**Европейская экономическая комиссия****Комитет по внутреннему транспорту****Всемирный форум для согласования правил
в области транспортных средств****Рабочая группа по общим предписаниям,
касающимся безопасности****Сто двадцать седьмая сессия**

**Поправки к правилам, касающимся газомоторных
транспортных средств:****Правила № 110 ООН (транспортные средства,
работающие на сжатом природном газе
и сжиженном природном газе)****Предложение по дополнению 1 к поправкам серии 06
к Правилам № 110 ООН (транспортные средства,
работающие на сжатом природном газе
и сжиженном природном газе)****Представлено экспертом от Европейской ассоциации поставщиков
автомобильных деталей***

Пример 2

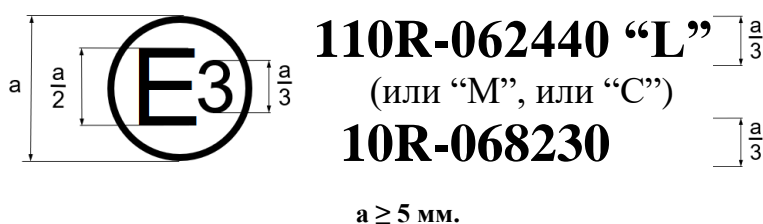
(См. пункт 7.4.3 настоящих Правил)

Этот знак официального утверждения, проставляемый на элементе оборудования КПП и/или СПГ, означает, что данный элемент оборудования официально утвержден в Италии (Е 3) на основании Правил № 110 ООН под номером официального утверждения 062440, а также на основании Правил № 10¹ ООН под номером официального утверждения 068230. Первые две цифры первого номера официального утверждения указывают, что официальное утверждение было предоставлено в соответствии с предписаниями Правил № 110 ООН с внесенными в них поправками серии 06.

Первые две цифры второго номера официального утверждения указывают, что официальное утверждение было предоставлено в соответствии с предписаниями Правил № 10 ООН с внесенными в них поправками серии 06».
